福島第二原子力発電所周辺監視区域境界付近の 空气中放射性物質濃度測定場所変更の概略

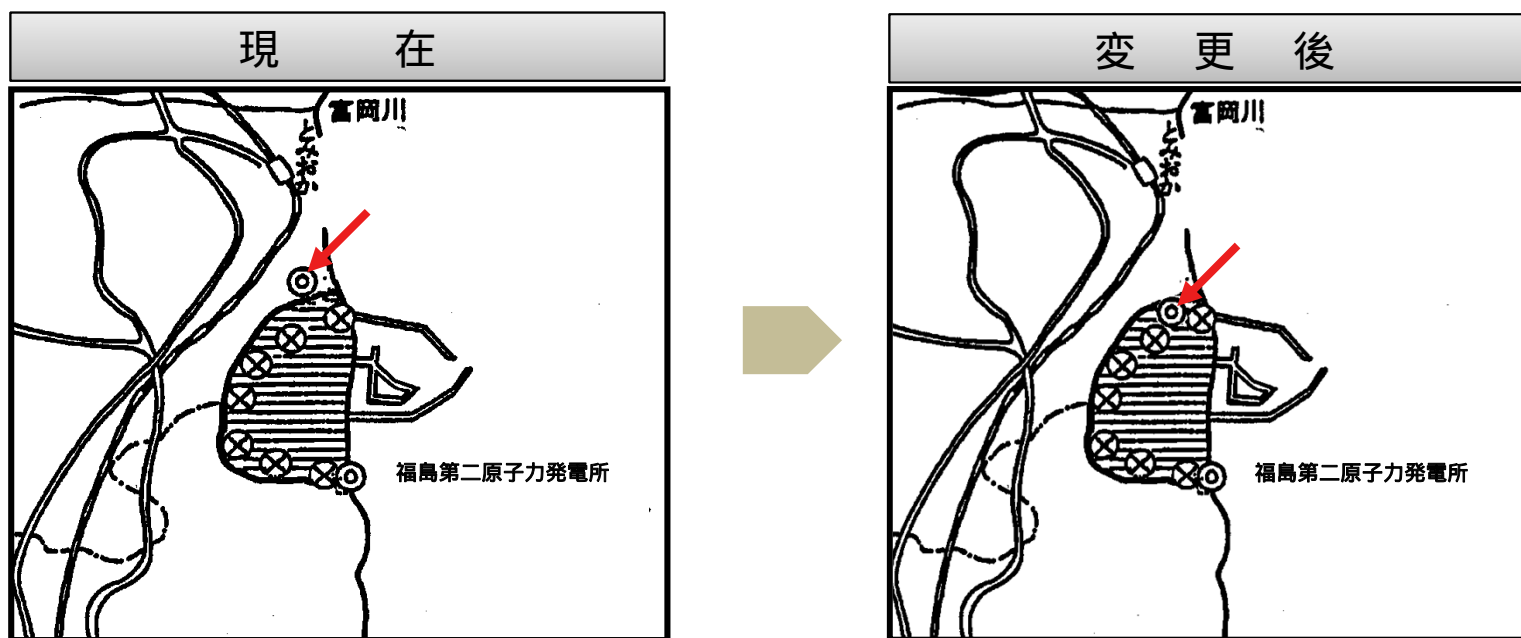
- 周辺監視区域境界付近の空气中の粒子状放射性物質濃度測定は、通常空間放射性粒子濃度測定装置で実施している。
- このうち、北側周辺監視区域境界付近に設置中の空間放射性粒子濃度測定装置は東日本大震災の津波により流出したため、仮復旧状態であった。
- 今回、本復旧するにあたり、測定場所を変更するため、当該図面の変更を申請した。なお、これに先立ち、工事の計画の届出を2018年9月7日に行っている。
